Модули цифровых камер

Уведомление об изменении

МРЦН.СІМХ.10.101

Рисунок 1. Крепёжные отверстия модулей.

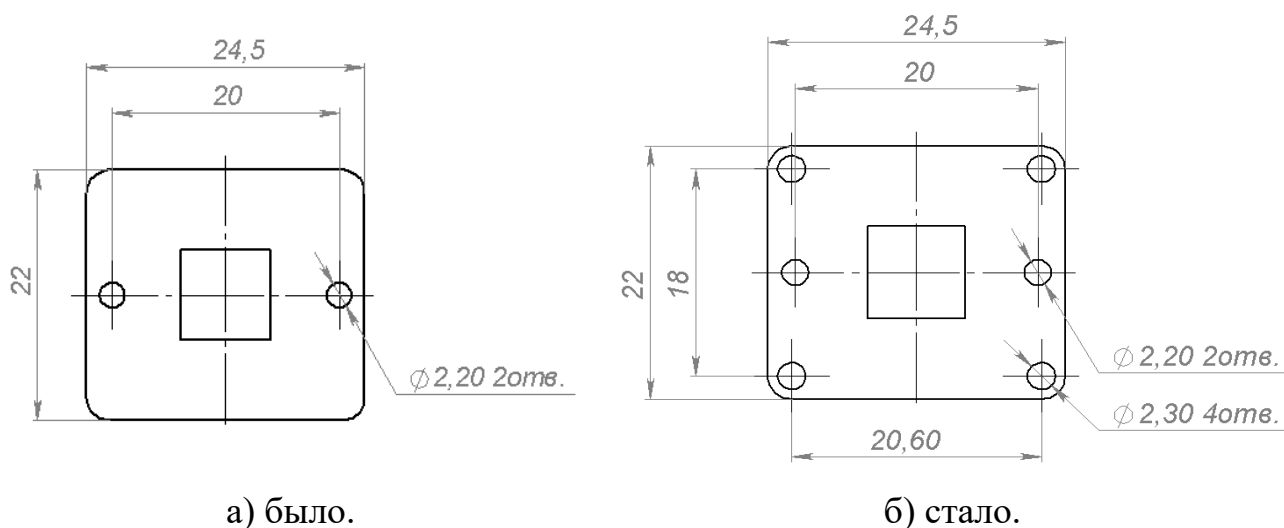
Уведомляем Вас о том, что в конструкцию модулей электронных камер выпускающихся под коммерческими названиями серий: DS-CIMX327..., DS-CIMX335..., DS-CIMX415... и DS-CIMX662... внесены следующие существенные конструктивные изменения:

На платах модулей добавлены крепёжные отверстия в соответствии с рисунком 1б. Возможность крепления модулей старым способом в соответствии с рисунком 1а сохранена. Модули изменённой конструкции могут устанавливаться в Ваши изделия взамен старых без каких-либо доработок.
